Assumpte: al·legacions al Projecte Bàsic de Restauració de les Zones III i IV del dipòsit controlat de la Vall de Joan (tm Begues)

Plànol ANNEX

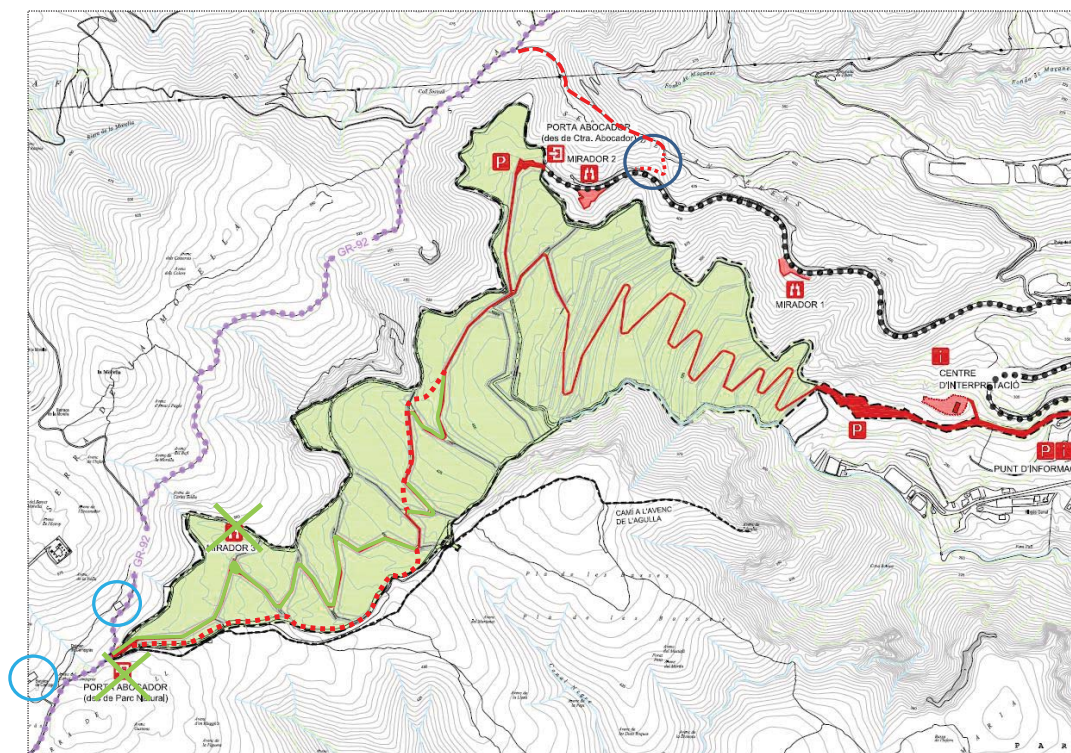
Substituir l'itinerari en ziga-zaga per un de lineal similar a la proposta que s'adjunta, i crear un petit sender d'entrada des de Begues per la porta de la carretera de l'abocador i mirador 2 a través del sender que careneja per la serra de can Perers fins enllaçar amb el GR92 al Coll Sostrell. L'accés per la "porta 3" ha de limitar-se a un camí d'entrada/sortida de la vall sense cap actuació que el potenciï.

..... Nou itinerari proposat ——— Itinerari ziga-zaga a anul·lar

..... Nou corriol d'enllaç GR-92 a porta 2
